SAKSPAPIR

135/120 Rundhovde - Søknad om dispensasjon - oppføring av mur utanfor byggegrensa

Utsnitt av plankart:

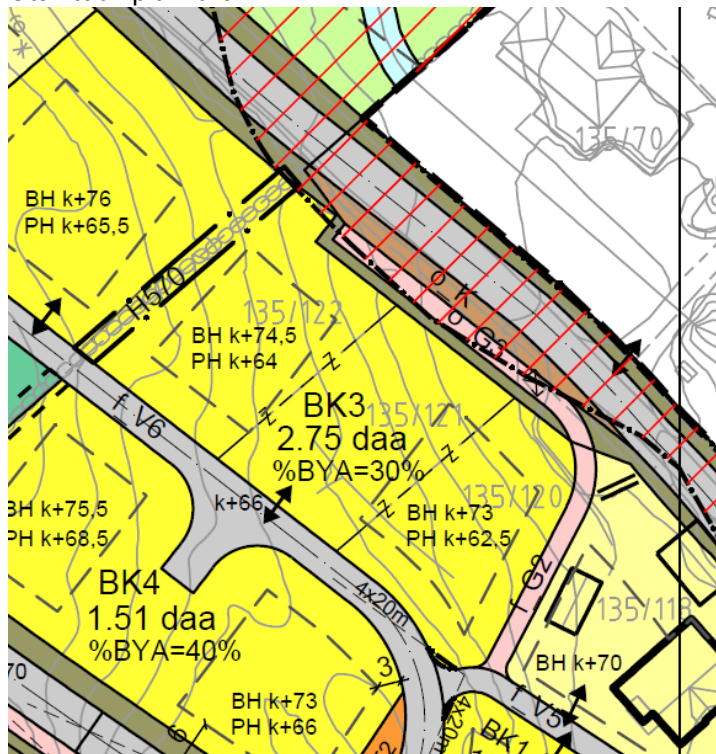
Dispensasjonssøknaden gjeld oppføring av mur utanfor byggegrensa mot regulert:

- gangveg f_G2 og o_G3
- kollektivhaldeplass o_K
- fylkesveg 365 o_V3
- annan veggrunn.

TERRENGPROFIL B-B

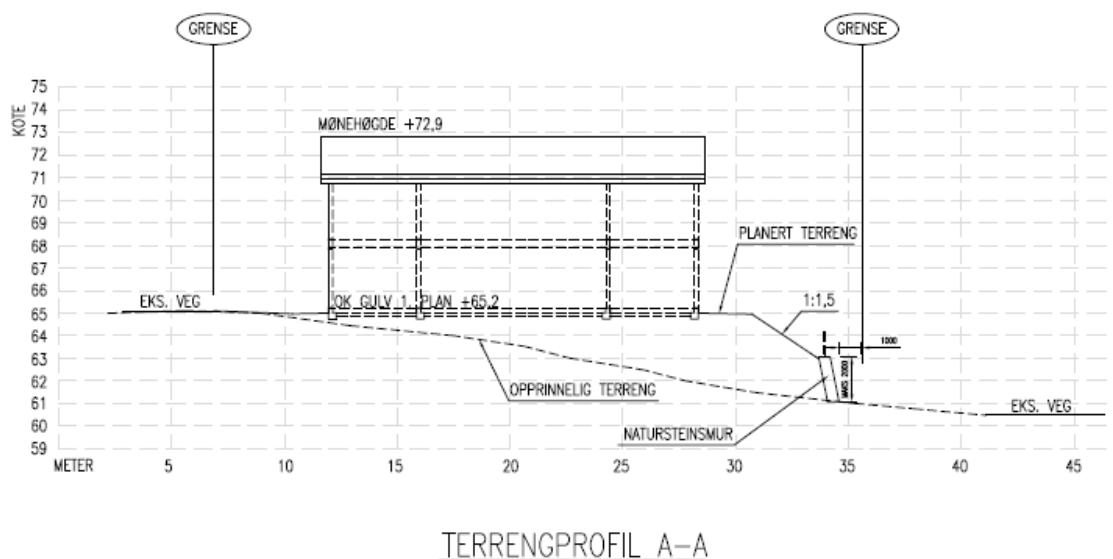
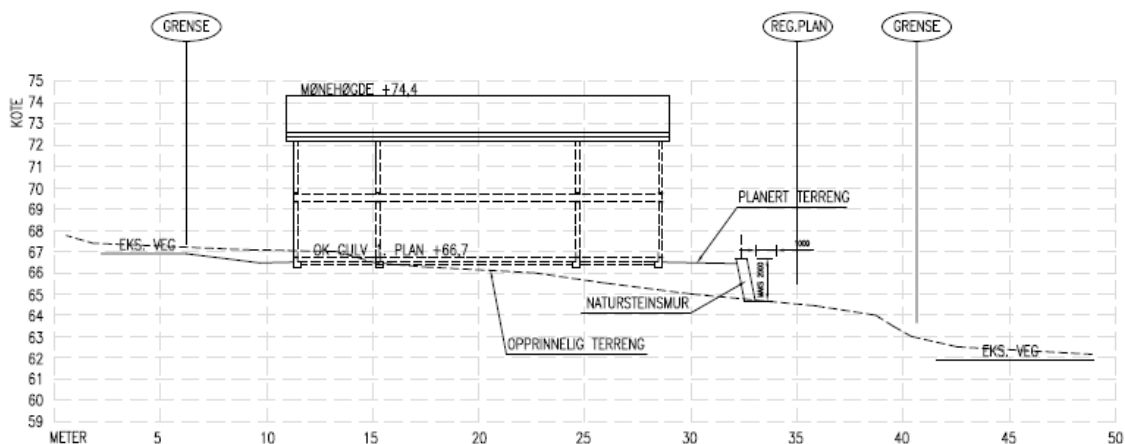
Rådmannen vurderer at oppføring av bustaden på kote + 65 gjer det naudsynt med mur i aust for å få tilstrekkeleg uteareal. I plankartet kan planeringshøgde vere på kote + 62,5 for bygning mot søraust og kote + 64 for bygning mot nordvest. I reguleringsføresegnene er det i punkt 6.3.2 fastsett at planeringshøgda kan fråvikast med inntil 1 m i kvar retning for å kunne få best mogleg terrengetilpassing jf. reguleringsføresegn punkt 6.3.2. Gjennom den fleksibiliteten som det er lagt til rette for i plan i høve planeringshøgde og byggehøgde bør det grunngevast kvifor det er naudsynt med mur utanfor byggegrensa i staden for terrengetilpassing av bygget.

Rådmannen vurderer at plasseringa av bygningane i terrenget dermed er i strid med gjeldande reguleringsplan, jf. plankart og reguleringsføresegn § 6, punkt 6.3.2. Det er ikkje søkt om dispensasjon for endra planeringshøgde.

I tillegg til at det er søkt om å føre opp ein mur utanfor byggegrensa er det òg lagt opp til ei fylling i overkant av mur. Dette kan gje eit massivt preg frå gangveg. Det ligg ikkje føre opplysningar om kva kote gangvegen ligg på. Rådmannen legg til grunn at fyllingar/skråningar ikkje skal ha brattare helling enn 40 grader frå bakkenivå, jf. reguleringsføresegn punkt 2.3.8.
